## NOTA DE SERVICIO INTERIOR

**Asunto:** *Afección a Coslada del U.Z.P. 2.01 El Cañaverál*

### Urbanización UZP 2.01 EL CAÑAVERAL

Foto A 2

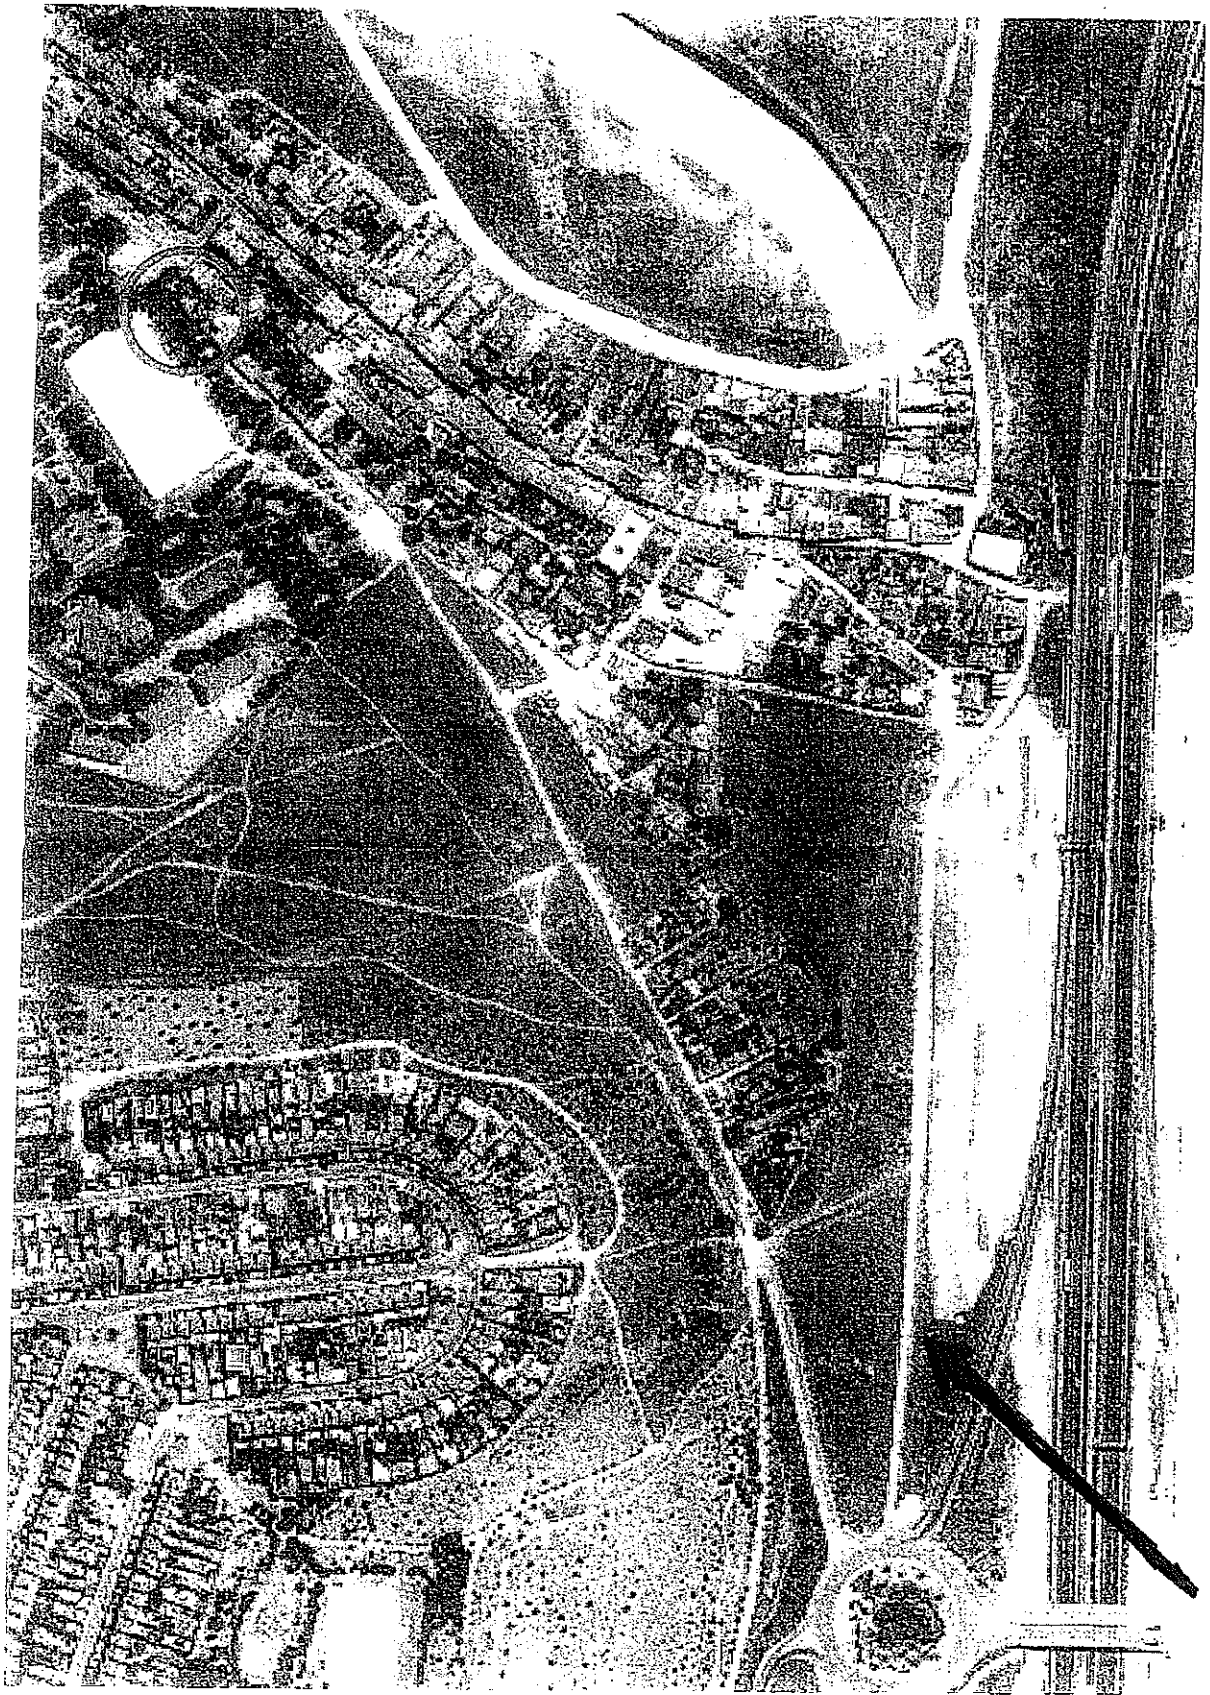
- La M-45 dispone de un desagüe que se marca con una flecha en la foto nº 2.
- En el lateral Norte de la M-45 (lado Coslada) se aprecian indicios de notables arrastres, con origen en el desagüe señalado.
- Se adjuntan las fotografías citadas anteriormente.
